PLU.4001.167.2025.MK

Sygn. 305823

Dotyczy postępowania o udzielenie zamówienia publicznego prowadzonego w trybie przetargu nieograniczonego pn.: **Przebudowa Mostu Siennickiego nad Martwą Wisłą w Gdańsku**,
Sygnatura postępowania 60/BZP-U.510.59.2025/MKL

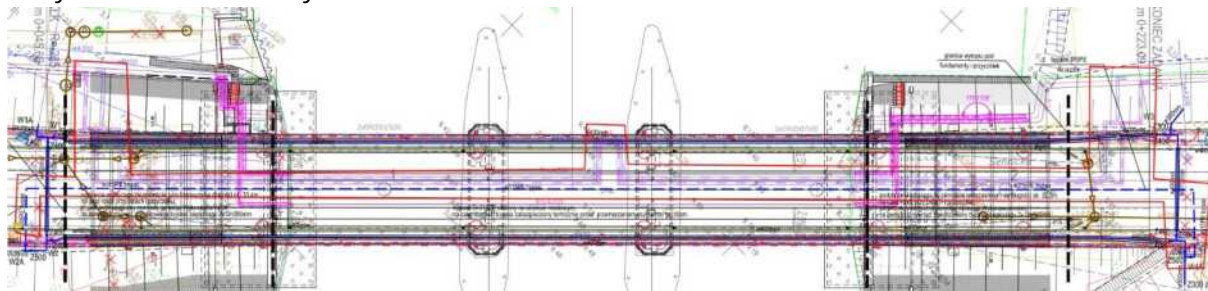
„Zwracam się z prośbą do Zamawiającego o:

potwierdzenie, że budowa bypassu sieci wodociągowej oraz sieci ciepłowniczej została już wykonana i nie jest w zakresie Inwestycji. Czy należy wycenić tylko i wyłącznie demontaż tych sieci? Obrys kolorem czerwonym.”

Zamawiający potwierdza, że tymczasowe przewody sieci wodociągowej i ciepłej zostały wykonane. W zakresie zamówienia jest ich demontaż, którego koszt należy wliczyć w cenę ofertową. Przewody i armaturę po demontażu należy zwrócić do gestorów.
